Protokoll

Karl-Marx-Allee II. Bauabschnitt, Fördergebiet Städtebaulicher Denkmalschutz, Bezirk Mitte

Vor-Ort-Veranstaltung zur Vorstellung und Diskussion der Planungsvarianten zum Umbau der Plansche Weydemeyerstraße am 28. Juli 2016

Kommunales Bauvorhaben „Umbau Plansche Weydemeyerstraße“ im Fördergebiet Karl-Marx-Allee, II. Bauabschnitt

Berlin
Umbau der Plansche Weydemeyerstraße
in einen Wasserspielplatz
Lageplan Variante 2
o.M.
28.07.2016

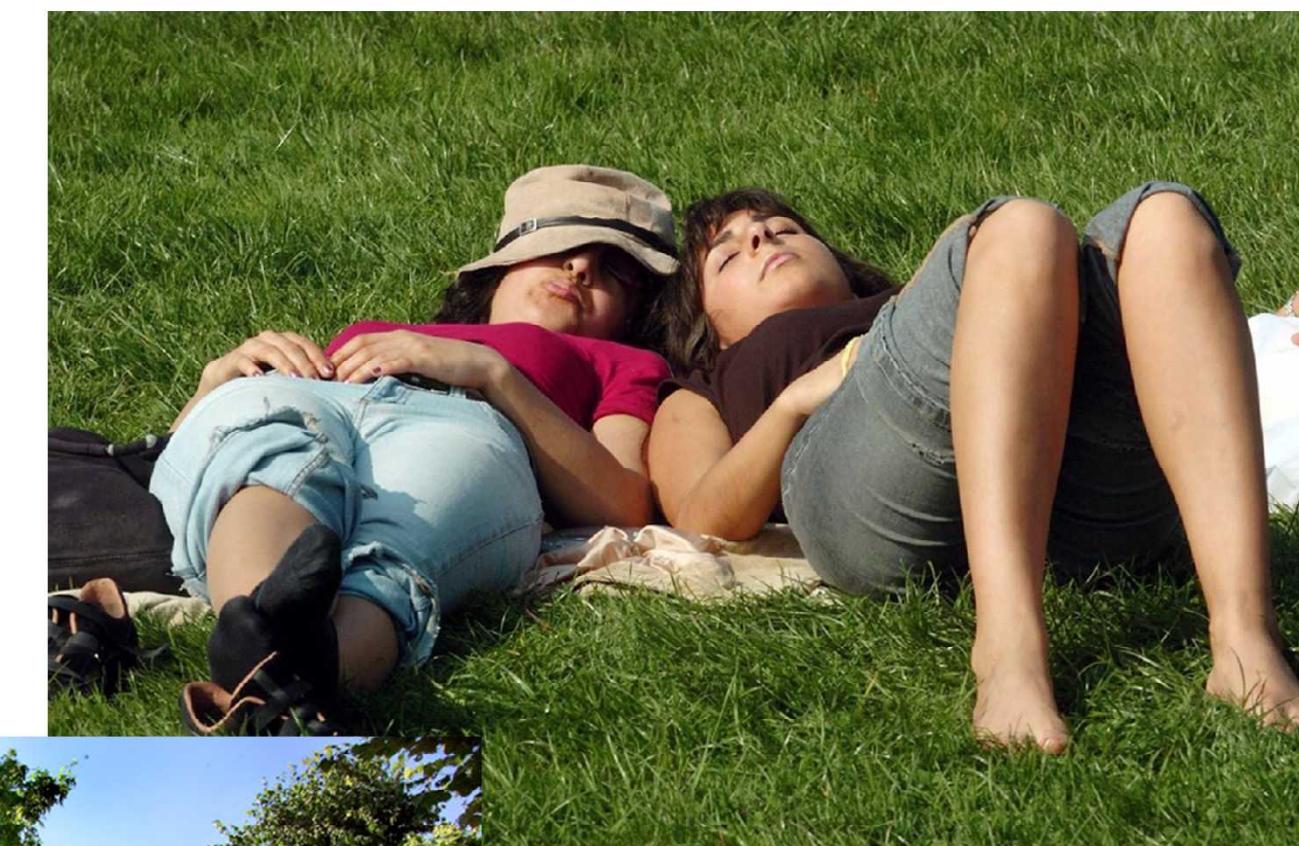
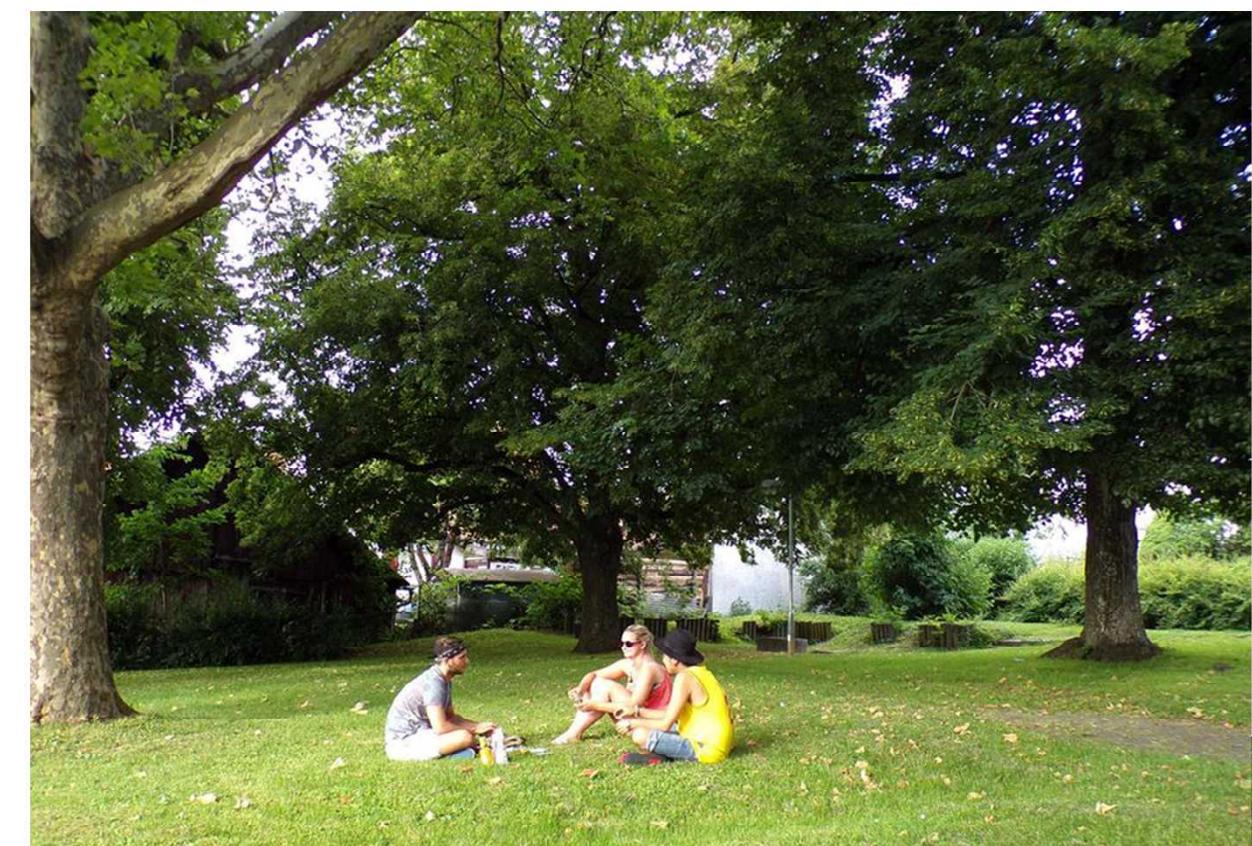
- die Eingänge zum Grundstück werden diskutiert; es gibt ein Votum für einen Eingang im nördlichen Bereich des Grundstücks; an den Ein- bzw. Ausgängen sind u. a. auch Sicherheitsaspekte (Kleinkinder) zu berücksichtigen
- die Wegeführung über benachbarte Grundstücke ist ein wichtiges Thema; der vorhandene Weg vom Spielplatz Weydemeyerstraße ausgehend südlich der Plansche entlang über das WBM-Grundstück zur Lichtenberger Straße ist für die übergeordnete Erschließung von hoher Bedeutung und entsprechend zu qualifizieren (Wiederherstellung des historischen bunten Plattenbelags und Berücksichtigung des Verlegemusters); hier ist auch die Beleuchtung des Weges sehr wichtig
- der Konflikt der nicht mehr verfügbaren Erschließung südlich der Plansche (zusammengebundenes Kita-Grundstück) ist den Planern bekannt; hier gilt es, die Konfliktlage abzuwägen und ggf. Alternativen zu erarbeiten

- mehr Tische werden gewünscht (für verschiedene Nutzungsformen)
- Bänke für mehr Aufenthaltsqualität werden gewünscht; aktuell wird der bisher im Gebiet der Karl-Marx-Allee eingesetzte und mit der Denkmalpflege abgestimmte standardisierte Banktyp eingeplant
- auch die künftige Oberflächengestaltung bzw. Materialwahl sollte mit der Denkmalpflege abgestimmt sein

- von den Anwesenden wird eine größere Wasserspielfläche gewünscht und weniger Liegewiese
- es wird darauf verwiesen, dass mit der „Drittelp-Lösung“ (1/3 Wasserspiel und 2/3 Liegewiese) auf der Wünsche der letzten Bürgerveranstaltung eingegangen wurde; die Anwesenden korrigieren dies mit dem Hinweis, sich auf das gesamte Grundstück zu beziehen (1/3 Plansche und 2/3 Grünfläche insgesamt); hier sind die jetzigen Anteile

von Wasserspiel und Liegewiese nochmal zu überdenken

- die anwesenden Bürger sprechen sich mehrheitlich für die Entnahme der Pappeln auf dem Grundstück aus; die Planungsverantwortlichen (Amt, Planer) sind hier auf ein starkes Bürgervotum angewiesen; der Umgang mit den Pappeln wird nochmal diskutiert
- bei der Finanzierung der Baumaßnahme ist auch die spätere Grünpflege zu berücksichtigen

Schaffung eines Eingangs im nördlichen Bereich des Grundstücks	ja	ein zusätzlicher nördlicher Eingang soll berücksichtigt werden
Beleuchtung entlang der Wegeführung südlich der Plansche	offen	im Regelfall werden in Berliner Grünanlagen keine Leuchten aufgestellt; KoSP sucht jedoch den Dialog mit den Verantwortlichen
Öffnung des südlich angrenzenden Kita-Grundstücks (Durchquerung zw. Plansche und Weydemeyerstraße)	offen	der Konflikt ist den Planern bekannt; ggf. sind Alternativen zu erarbeiten

mehr Tische und Bänke	ja	Aufenthaltszonen mit Sitzbereichen und Tischen werden geschaffen
Wiederherstellung des historischen bunten Plattenbelags	ja	sofern kostenmäßig vertretbar

mehr Freizeitangebote für Ältere	ja	u. a. Motorik-Parcours auch für Ältere, Schachtisch, Spielbereich (für Boule, Boccia o. ä.)
mehr Aufenthaltsmöglichkeiten für Ältere	ja	neben Bänken und Tischen werden auch Liegen in die Planung integriert
Ballspielmöglichkeiten schaffen (z. B. Ballkörbe)	nein	Möglichkeiten zum Ballspielen sollen alternativ im Rahmen weiterer Projekte im Gebiet (u. a. Spielplätze) geschaffen werden

größere Wasserspielfläche und kleinere Liegewiese	ja	der Anteil der Wasserspielfläche wird erhöht von 330 qm auf insgesamt 450 qm (inkl. der Kleinkindfläche)
---------------------------------------------------	----	----------------------------------------------------------------------------------------------------------

Entnahme der Pappeln auf dem Grundstück	nein	die zwei auf dem Grundstück stehenden Pappeln werden jedoch zurückgeschnitten
Entnahme sonstiger Bäume auf dem Grundstück	offen	sollte eine Baumfällung für die neue Wegeführung im den nördlichen Teil notwendig werden, ist darüber gesondert zu entscheiden
spätere Grünpflege berücksichtigen	ja	soll im Rahmen der Entwicklungspflege (für ca. 2 Jahre) gesichert werden

Renovierung statt Abriss!	nein	aufgrund bau- und wasserwirtschaftlicher Notwendigkeiten muss die Plansche komplett erneuert werden; die Nierenform (Kontur) wird wieder hergestellt
stehendes Wasser	nein	„stehende Gewässer“ sind nach Maßgaben der Gesundheitsamts nicht zulässig
fließendes Wasser	ja	Umbau der Plansche zum Wasserspielplatz (mit Wasserabfluss)
